改善箇所説明図②

改善の内容

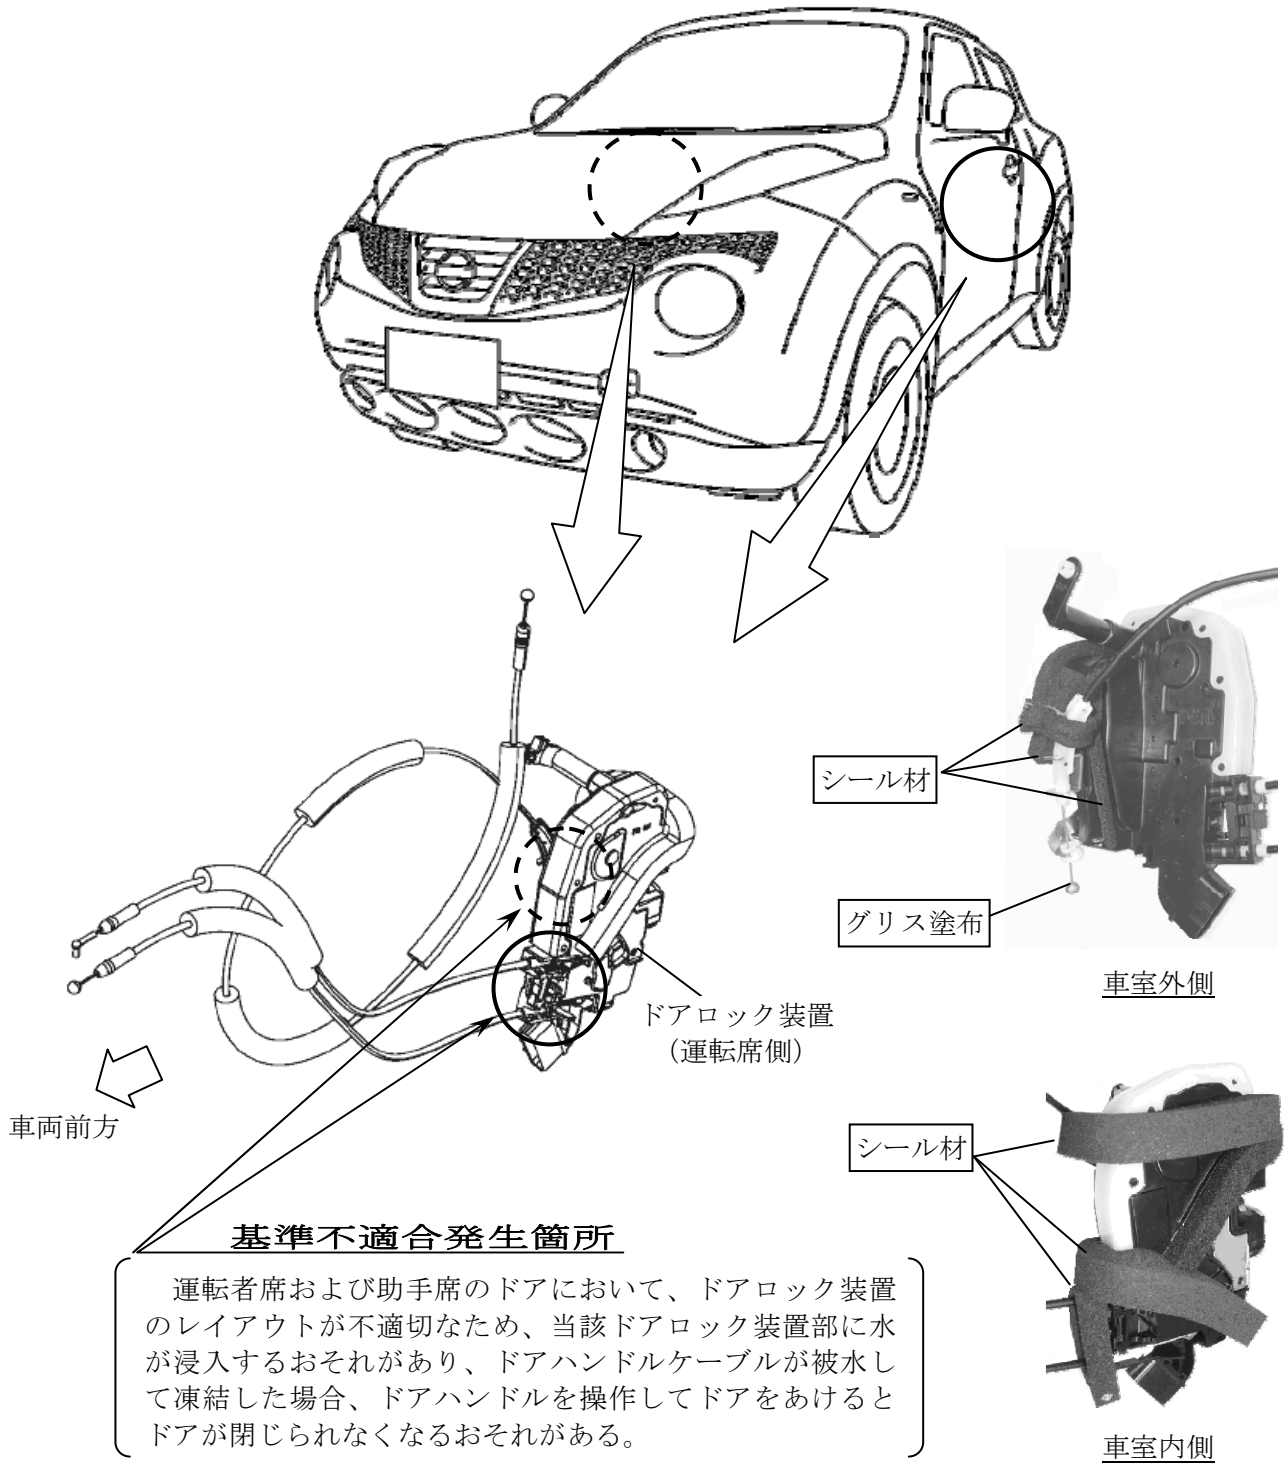
全車両、当該ドアロック装置にシール材を貼付するとともに、アウトサイドハンドルケーブル端にグリスを塗布する。

識別：銀色のシールをモデルナンバープレートの上横に貼り付ける。
